Parc éolien de la Vallée Bleue

Mémoire en réponse

Novembre 2020

Le présent document a pour but de répondre point par point aux remarques formulées dans la lettre de la DREAL Hauts-de-France émise le 28 Novembre 2019 (Réf. : VALBLEU_19_Cind_291).

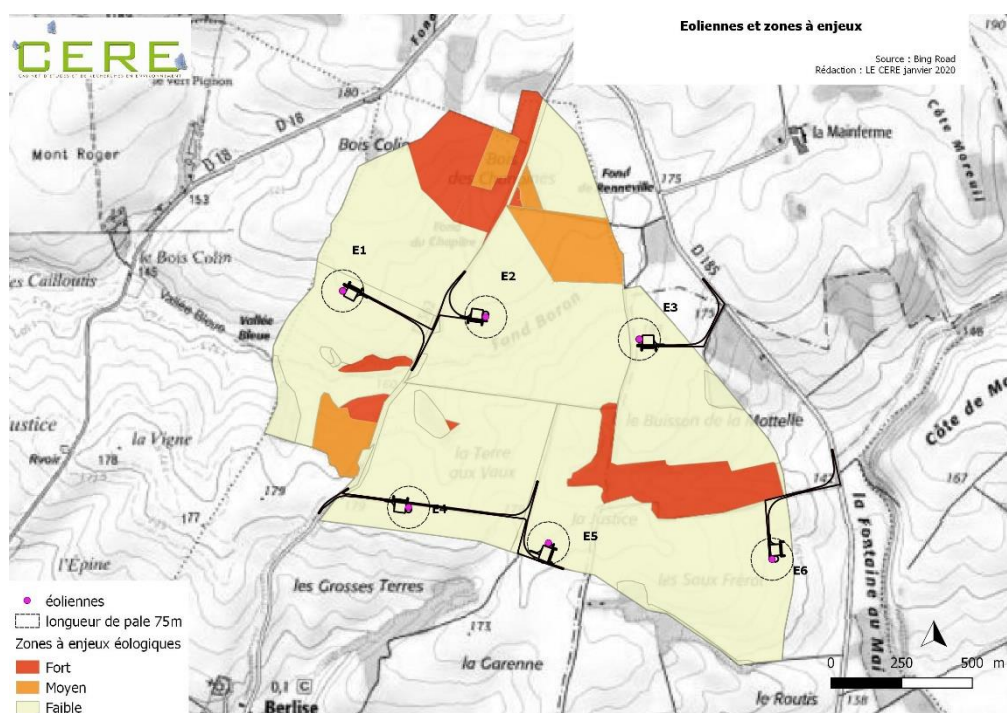
« L'application de la séquence "éviter réduire, compenser" n'est pas optimale, le pétitionnaire doit rechercher un secteur plus éloigné des corridors biologiques et des zones qui abritent des enjeux écologiques.

En outre, la densité de parcs éoliens dans le secteur est déjà importante ; les zones de cultures utilisables par les oiseaux inféodés à ce type de milieux y sont déjà rares. »

Une comparaison des variantes d'implantation au sein de l'emprise du projet a été réalisée (carte 38 p. 125 de l'étude écologique), et à terme la variante de moindres impacts écologiques a été retenue (éloignement au maximum des zones à enjeux écologiques de l'aire rapprochée, réduction du nombre de machines et distance de 500 m entre elles).

A ce stade du projet, le modèle d'éolienne qui sera mis en place n'est pas connu. Toutefois les caractéristiques maximisante du gabarit sont présentés ci-après :

- hauteur maximale de l'éolienne : 180 m
- hauteur minimale du bas de pale : 30 m;
- diamètre maximal de rotor : 150m ;
- puissance nominale maximale de 4,5 MW.

Les distances en mètres des zones à enjeux sont indiquées dans le tableau ci-dessous et la carte suivante :

Les 6 éoliennes ont été placées dans des parcelles cultivées. Leurs emplacements ont été éloignés à plus de 150 m par rapport au bout de pale de zones à enjeux écologiques (prairies de fauche, boisements et culture au nord).
